SERVICE INFO – FAG 0025

RIU 566425.H195 ja 566283.01.H195

Asennusohje

Autonvalmistajat:	DAF Renault Volvo
Tuotenumero:	566425.H195 566283.01.H195
Rakenne:	Repair Insert Unit (RIU) (pyörännavan korjaussarjat)

Kuva 1: FAG- (vasemmalla) ja OES-version (oikealla) erot

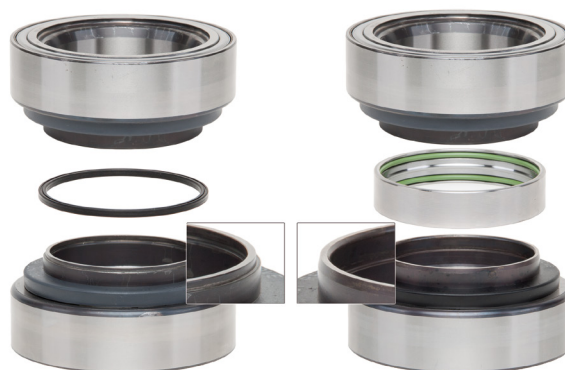
Edellä esitetyissä FAG RIU -osissa on pieniä ulkonäöllisiä eroja alkuperäisiin varaosiin verrattuna. Tämä johtuu valmistustavasta, eikä kyseessä ole vika. RIU-osien ominaisuudet ja toiminnot ovat alkuperäisiä osia vastaavat, joiden sijasta niitä voidaan korjauksen yhteydessä käyttää rajoituksetta.

Tekniset ominaisuudet: Alkuperäisissä pyöränlaakereissa on kaksi tiivisterengasta (O-rengasta) metallirenkaassa. Se työnnetään asennuksen yhteydessä molempien sisärenkaiden yli.

FAG-korjausratkaisussa on yksi O-rengas, jota ei pidä paikallaan metallirengas, vaan se on asennuksen yhteydessä sijoitettu pyöränlaakerien puoliskojen väliin. Tämä tiivistysratkaisu täyttää kaikki tässä käytössä olennaiset vaatimukset ja vain sen rakenteellinen muoto on erilainen.
